REVISIÓN INFORME TÉCNICO “MEMORIA DESCRIPTIVA DISEÑO GEOMETRICO DE BAHÍAS DE AUTOBÚS”, RUTA NACIONAL N° 618, PLAYA ESPADILLA, QUEPOS

MOPT-03-05-01-0102-2022

1. N° Informe MOPT-03-05-01-0102-2022		2. N° de Expediente RE-PU-EB-2022-70	
3. Título Revisión del informe técnico “Memoria descriptiva diseño geométrico de bahías de autobús” Ruta Nacional N° 618, Playa Espadilla, Quepos.		4. Fecha de emisión febrero de 2022

Figura 2. Plano de Castrato proyecto playa Espadilla
Fuente: Informe técnico memoria descriptiva diseño geométrico

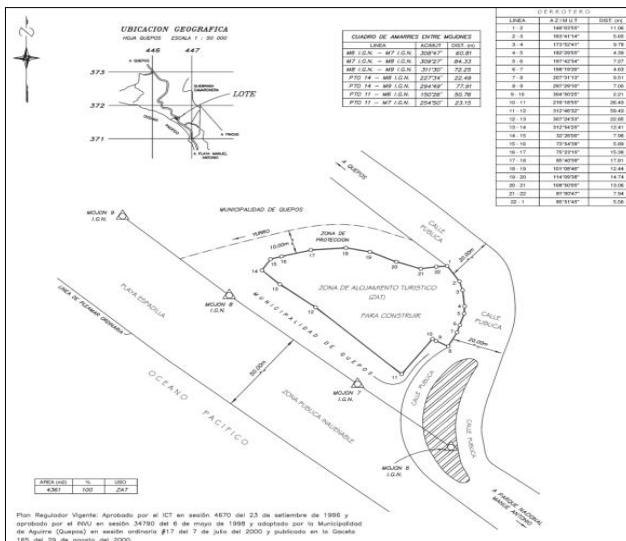
De acuerdo con el plano de catastro adjunto, la calle pública posee un derecho de vía de 20 metros, existe una zona de protección, además de los mojones respecto a la zona marítima de playa Espadilla.
